改善箇所説明図

改善の内容

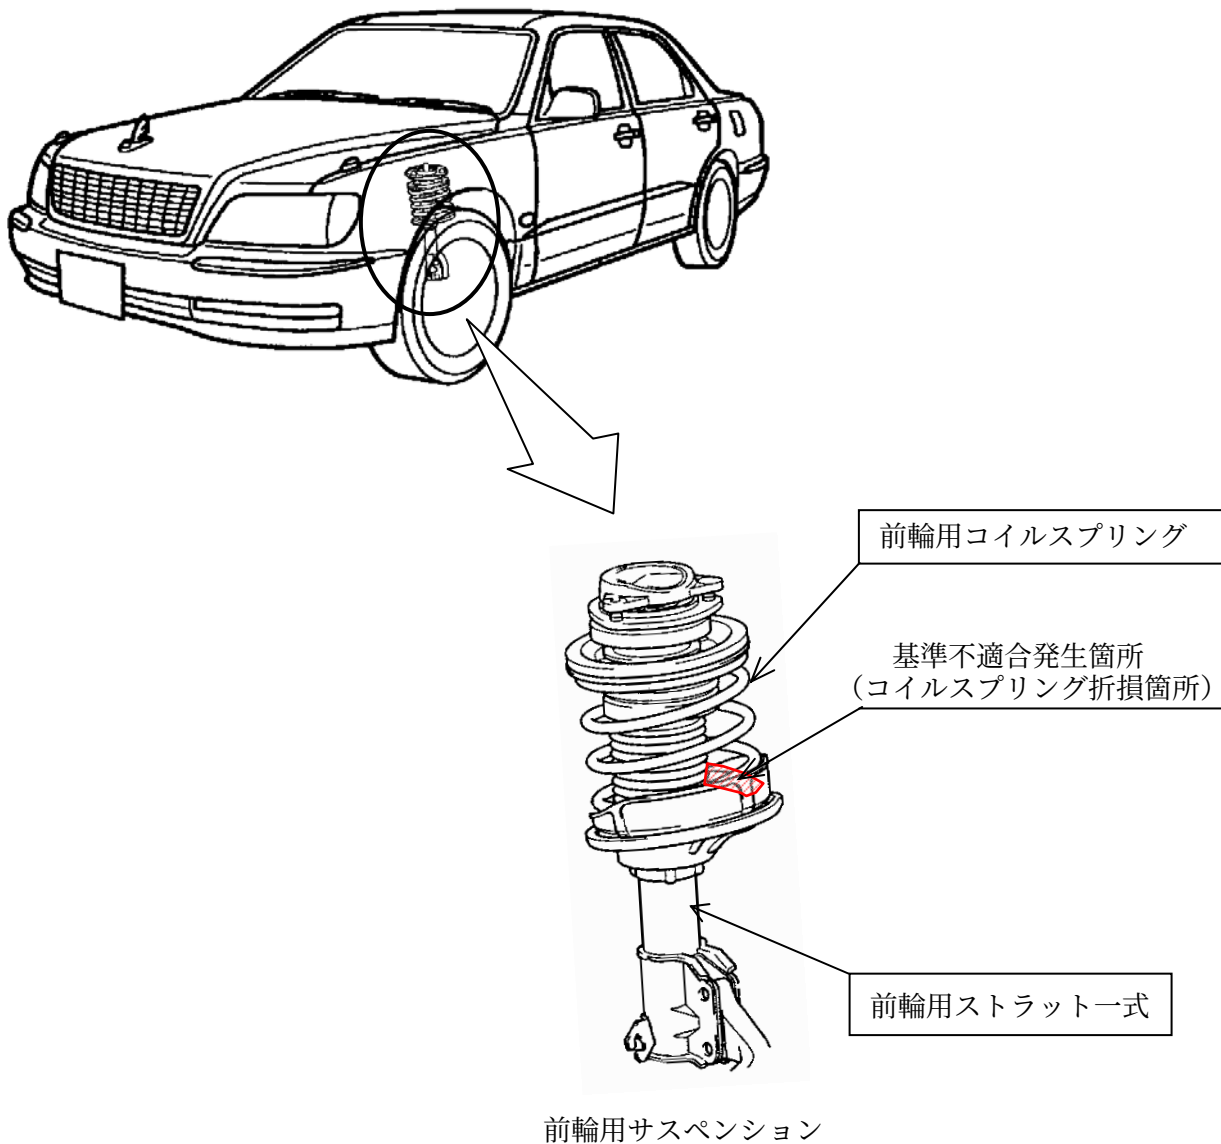
電子制御式サスペンション装着車において、前輪用コイルスプリングの形状が不適切なため、当該スプリングが線間で擦れた部分の塗膜が剥れて腐食することがある。そのため、そのまま使用を続けると、融雪剤等により腐食が進行してスプリングが折損し、最悪の場合、タイヤがパンクして走行不能となるおそれがある。

全車両、前輪用コイルスプリングまたはストラット一式を対策品と交換する。

識別：助手席前側ドアのローワーヒンジにあるドアヒンジ取付けボルト（下側）頭部に白色または黄色ペイントを塗布する。
